Naše zn. 10720/2023-SŽ-SSV-Ú3
Listů/příloh 4/4

Věc: Rekonstrukce traťového úseku Příbyslav - Pohled

Vysvětlení/ změna/ doplnění zadávací dokumentace č. 8
ve smyslu § 98 a § 99 zákona č. 134/2016 Sb., o zadávání veřejných zakázek, ve znění
pozdějších předpisů (dále jen „ZZVZ“)

PS 13-21-01.1 (ŽST Pohled, provizorní SZZ) : Zadavatel v rámci odpovědi na dotaz č. 191 doplnil výkres (příloha č. 2.502) o rozměry provizorních stanovišť výhybkářů:

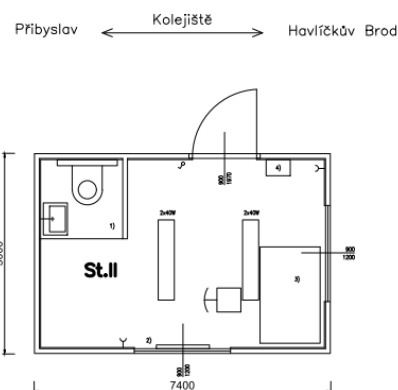
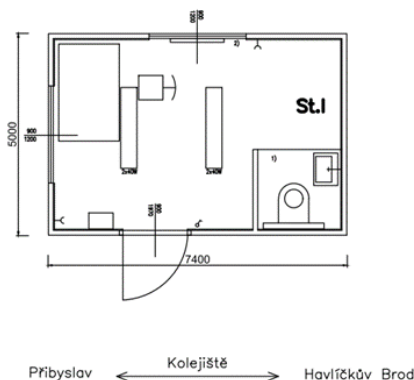
Zadavatel požaduje zřízení 2 stanovišť/kontejnerů výhybkářů o rozměrech 7,4 x 5 m. Domníváme se, že jsou pro tyto účely dostačující kontejnery o rozměrech 6 x 3 m. Chápeme správně, že ve výkese uvedené rozměry jsou maximálními rozměry pro tato stanoviště? Připustí zadavatel pro tyto účely použití i menších kontejnerů splňujících požadavky na uvedené vybavení? Prosíme zadavatele o prověření/vysvětlení.

Bylo prověřeno a potřebné zařízení pro vybavení stanovišť/kontejnerů výhybkářů lze umístit i do kontejneru o menších rozměrech, než je v dokumentaci uváděno (7,4x5m). Uvedený rozměr je tedy maximální pro tato stanoviště.
